Spett.le
Provincia di Biella
protocollo.provinciabiella@pec.ptbiellese.it

Oggetto : VERSIONE DICEMBRE 2022 del progetto di termovalorizzatore di rifiuti speciali non pericolosi in Comune di Cavaglià”, con opere nei comunali di Cavaglià, Alice C.llo (VC) e Tronzano V.se (VC), presentato dalla “A2A Ambiente” S.p.A. Brescia - Ins. IPPC

Data: 20.5.2023

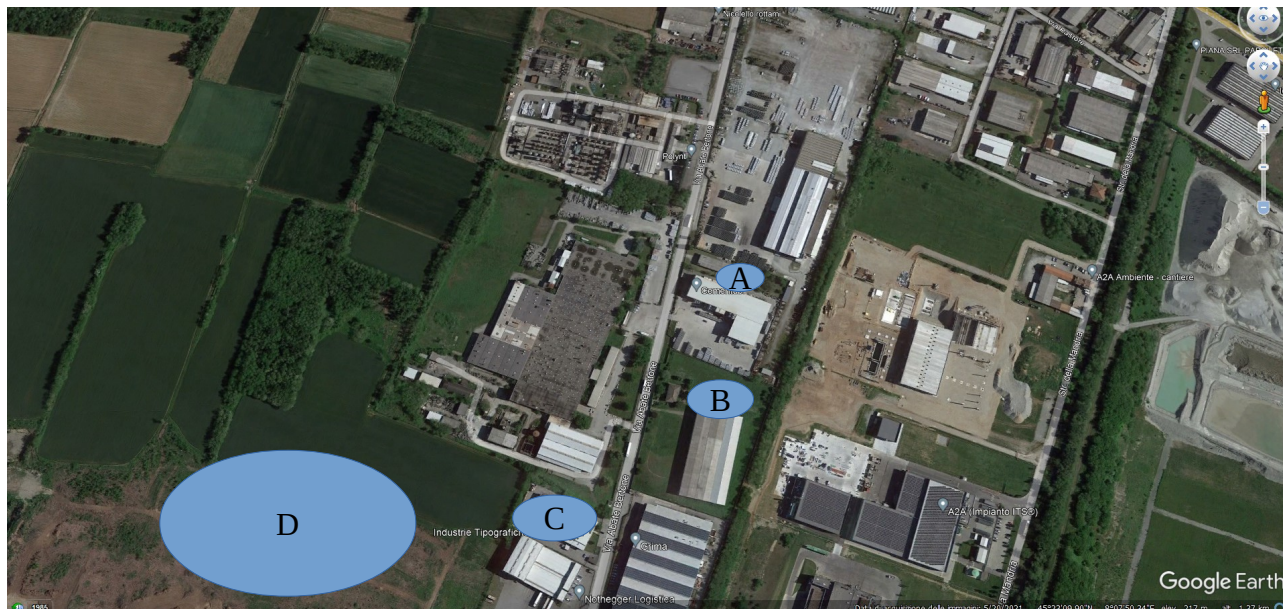
L'impianto in progetto è una costruzione imponente, con un'altezza di:

- 30 metri edificio con permanenza di persone
- 56 metri volume tecnologico
- 95 mt camino

che contrasta e impatta visivamente con le altre costruzioni esistenti nell'area che sono alte come da disposizioni del vigente P.R.G.

Relativamente alla descrizione dei luoghi, nelle immediate vicinanze del progettato impianto non è stata rilevata la presenza di un'abitazione con annessa officina meccanica a circa 20 metri (rif. A) dall'impianto, per l'altra abitazione individuata è stata riportata la distanza errata, 150 metri invece di 20 m.,(rif. B).

Il camino, posizionato nella parte Nord – Est, con la sua estensione di 90 metri in altezza, rappresenta un pericolo in caso di crollo sia per l'area di pertinenza della ditta Polynt sia per l'abitazione-officina citata (rif. A).

Così come non risulta l'evidenza di uno stabilimento industriale al confine Sud (rif. C) e l'estesa cava sul lato Ovest (rif. D).

Accertate le citate carenze, non risulta lecita la richiesta di modifica 'ad hoc' al P.R.G., di portare l'altezza massima a 30 metri (con altezze maggiori per i locali tecnici).

Figura 18: Carta della vulnerabilità dell'acquifero - Metodo G O D (Foster et al 2002)

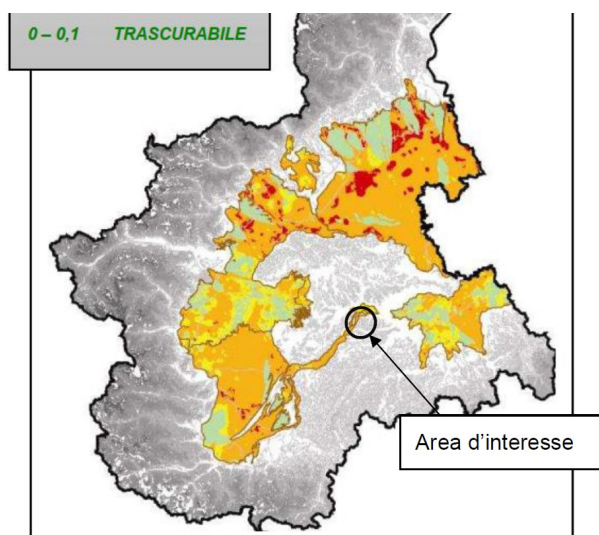
A pag. 25 del documento CAVP09O10000PCR1200101, è stata evidenziata un'area diversa da quella in argomento.

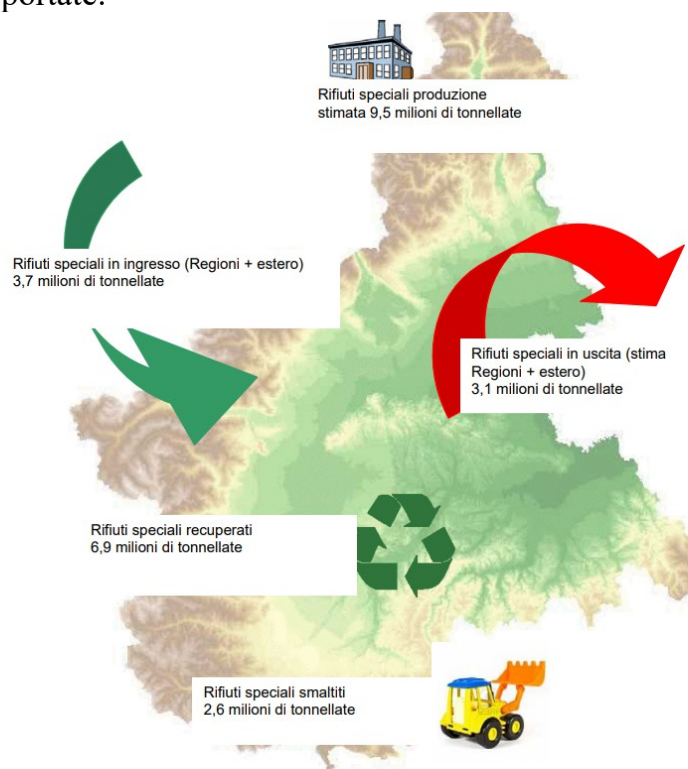
Traspare, dallo studio dedicato una evidente sottostima delle caratteristiche dell'area che non tiene conto delle potenzialità di sviluppo, in quanto l'analisi non considera la necessità di poter dare la possibilità a chiunque e sempre di mantenere le certificazioni prescelte:

- *Le colture biologiche presenti nell'area di studio occupano il 2,87% della superficie oggetto di studio, ma rappresentano solo il 5,1% se raffrontate alla superficie a coltivo...*
- *Sul territorio sono presenti aziende che aderiscono ai disciplinari di produzione attivi sul territorio; il numero di aziende che si fregiano di tali marchi sono numericamente non significative rapportate al livello nazionale, con percentuali medie del 26% se raffrontate*

ai dati provinciali.

- Sono presenti aziende che hanno promosso processi di riconoscimento dei prodotti di qualità riferite alla carne o produzioni biologiche ma con numeri allo stato attuale poco significativi.

La relazione non evidenzia l'ampio margine di crescita disponibile che la presenza dell'impianto potrebbe arrestare. Va da sé che la condizione *sine qua non* è di avere un ambiente sano e pulito, privo di contaminanti.

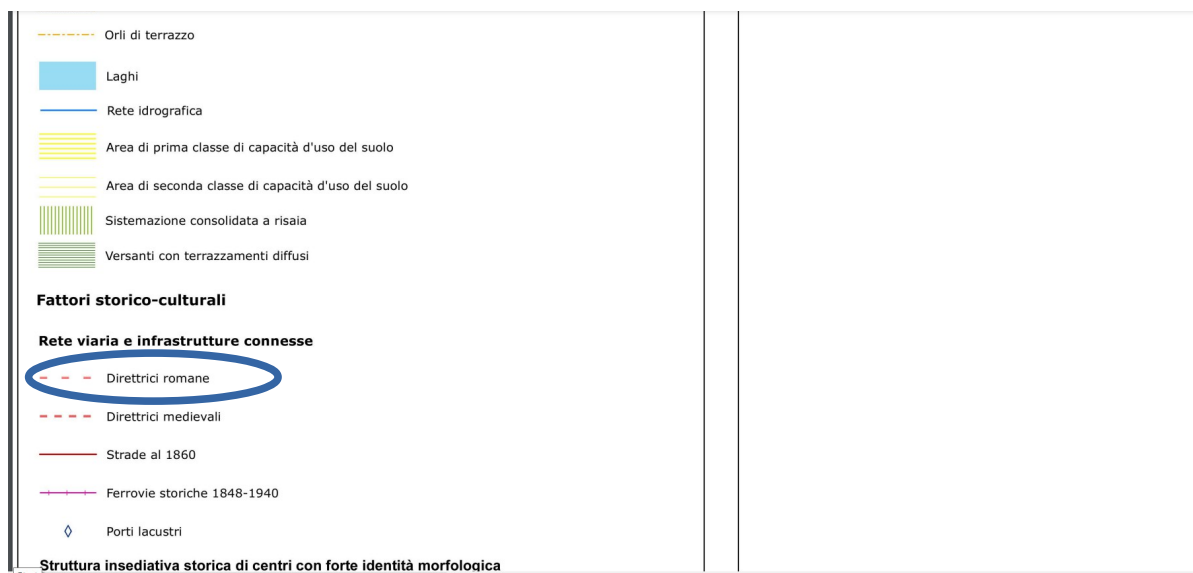
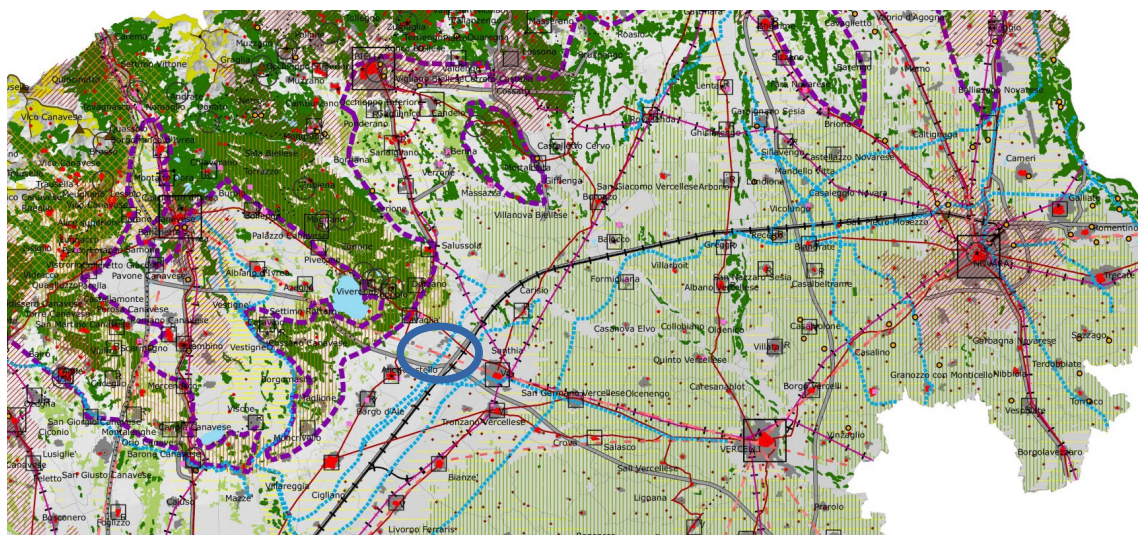
In seguito si riporta 'A livello progettuale è stato deciso di mantenere una fascia di inedificabilità di circa 20 mt dal confine con la società Polynt e di sviluppare l'impianto verso Sud, collocando nella fascia meridionale dell'area le aree con maggior permanenza di persone soprattutto il percorso dei visitatori.'

Assodato che all'epoca della stesura del precedente PRG la ditta [Polynt](#) rientrava tra le attività 'Seveso' e che ad oggi la medesima vi rientra ancora, non si comprende e non sono motivati i criteri con cui è stata individuata la distanza di sicurezza di 20 metri soprattutto in relazione all'estensione delle aree di danno precedentemente indicate pari a 250 + 500 metri.

Considerata l'eventuale presenza dell'inceneritore, la Polynt dovrà adeguare il rapporto di sicurezza in relazione alla presenza del medesimo, va da sé che le situazioni di emergenza e gli apprestamenti dovranno essere rivisti alla presenza di tale nuovo impianto.

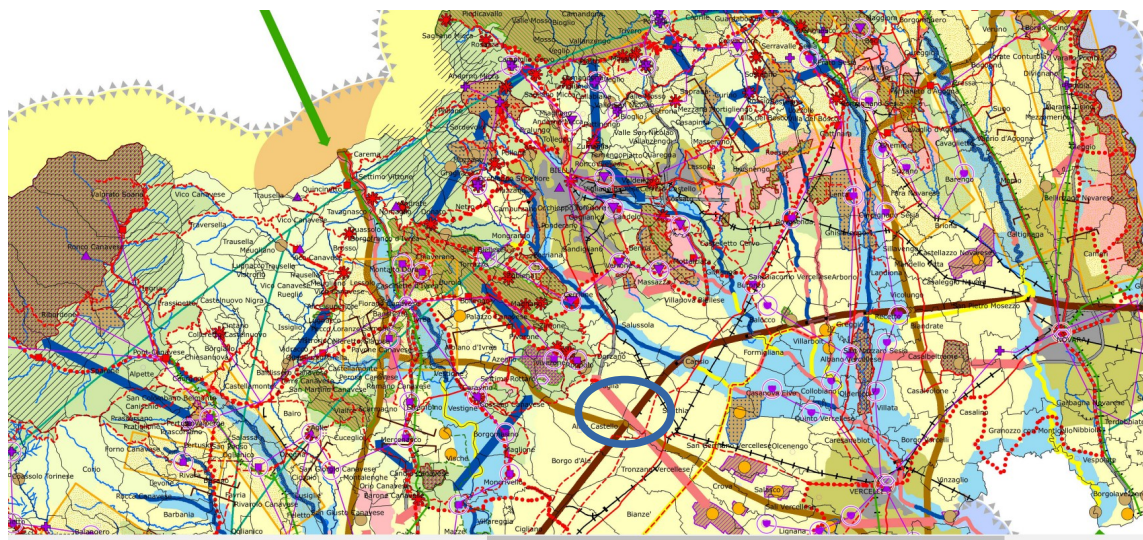
Il percorso della direttrice della strada romana risulta individuato in dettaglio nella cartografia allegata al Piano Territoriale della Provincia di Vercelli e va da sé il suo naturale proseguimento fino a meno di 300 metri dall'impianto in progetto.

Tutto ciò testimonia la presenza di un patrimonio paesaggistico – storico - culturale che verrà irrimediabilmente compromessa dalla presenza dell'opera in progetto, caratterizzato da un turismo attento alla natura e all'ecosistema territoriale, non per niente si parla di 'turismo lento'. L'ambiente subirà un abbruttimento dal punto di vista visivo - ambientale e odorigeno.

L'imponenza risulta fuori scala e non integrabile nel contesto ambientale di riferimento, contrariamente a quanto indicato nel citato art. 22.

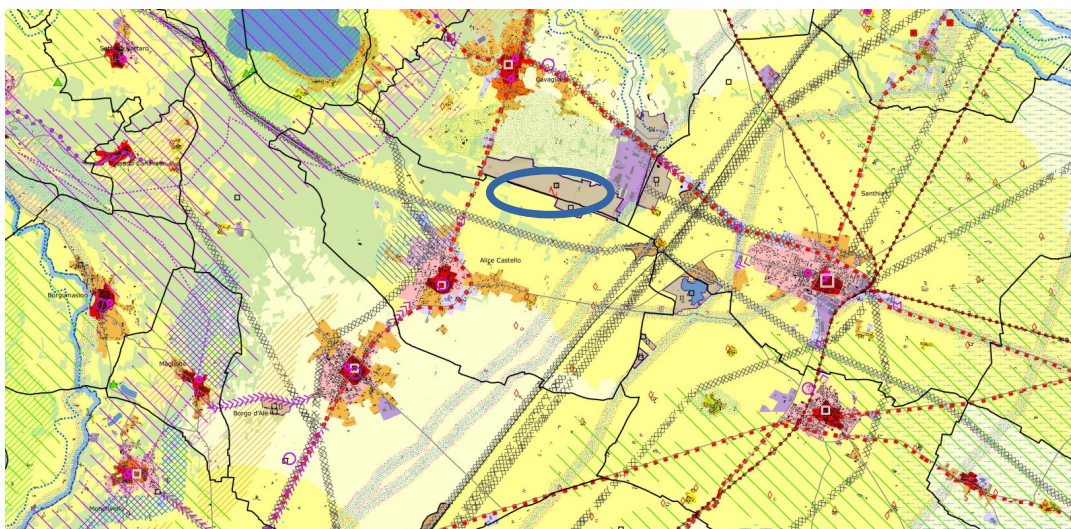
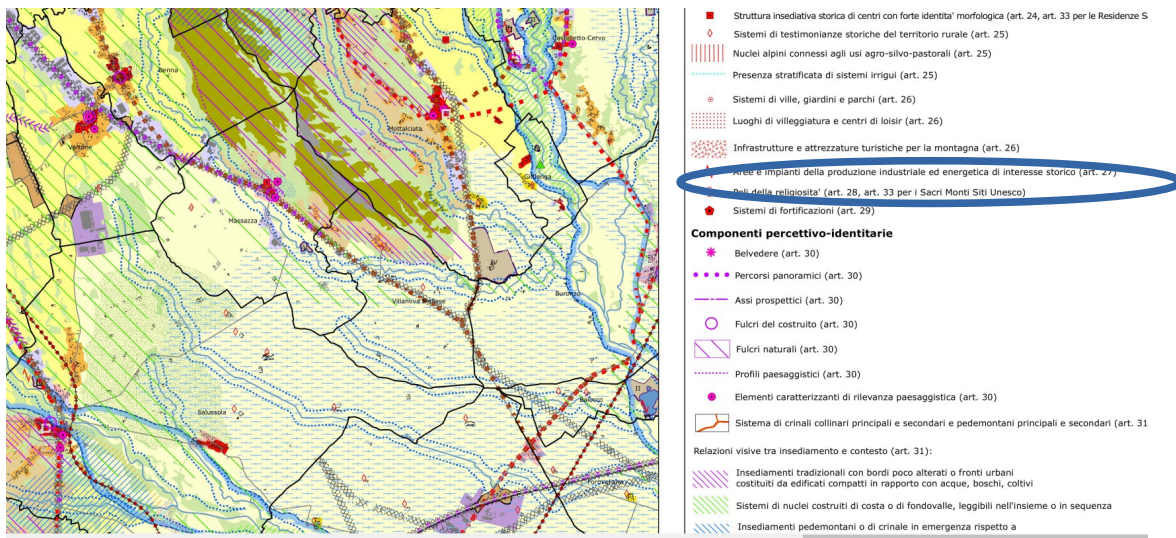
Nella stessa area, poco a nord del previsto insediamento, è stato individuato dal [Piano Paesaggistico](#) un 'corridoio ecologico da potenziare'

Sempre nel medesimo Piano Paesaggistico [L'art. 18](#) delle Norme di attuazione prevede dei limiti per gli insediamenti nelle aree tutelate

Sempre dal Piano Paesaggistico Regionale possiamo constatare l'esistenza di un sito da tutelare a circa 500 metri dal previsto impianto:

Come visto, il legislatore pone grande attenzione agli aspetti naturalistici dell'area e rende impossibile l'insediamento a così breve distanza di un inceneritore.
